PI 2202

PRODUCT INFORMATION

MODIFICA DELLA SUPERFICIE DI CONTATTO DEL COLLETO DELLE CANNE DEI CILINDRI BAGNATI

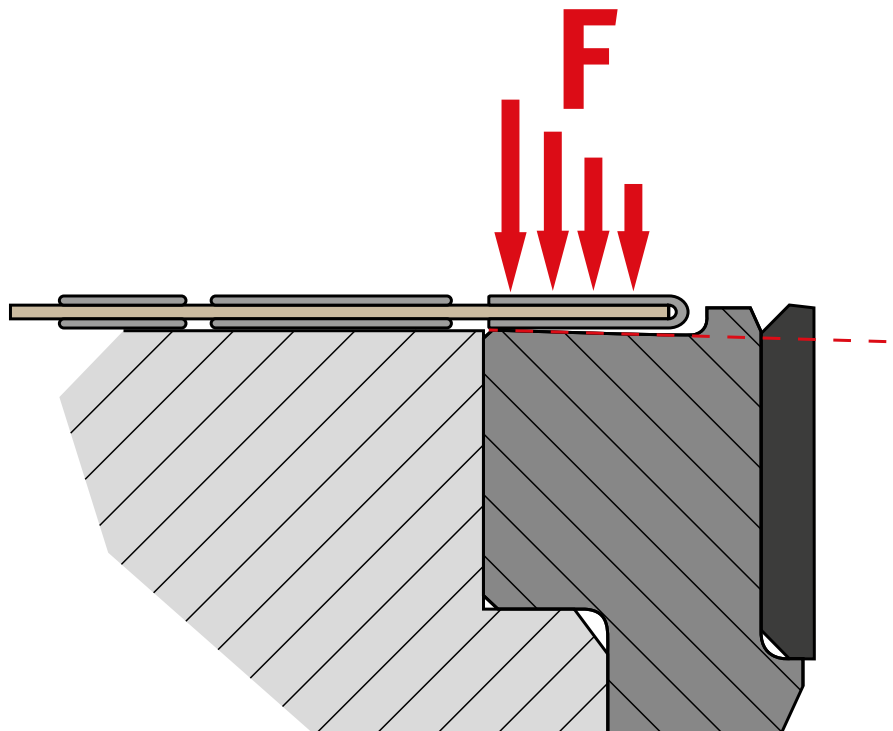
A causa della pressione di combustione più elevata nei motori moderni si generano forze e sollecitazioni maggiori nella zona della sede della canna del cilindro. Queste sollecitazioni hanno reso necessaria l'ottimizzazione di alcune canne dei cilindri con una piccola modifica al progetto.

Per ottimizzare la trasmissione della forza direttamente sulla sede del colletto della boccola, la parte superiore della boccola è stata abbassata verso il diametro interno del cilindro. Ciò consente di ridurre le forze all'esterno della sede del collare dalla guarnizione della testata del cilindro (vedi la figura) e di ridurre al minimo eventuali danni conseguenti.

Motorservice converte le canne dei cilindri interessati in questo design ottimizzato. Le canne dei cilindri nella versione precedente sono ancora utilizzabili, se necessario, insieme alla nuova versione.
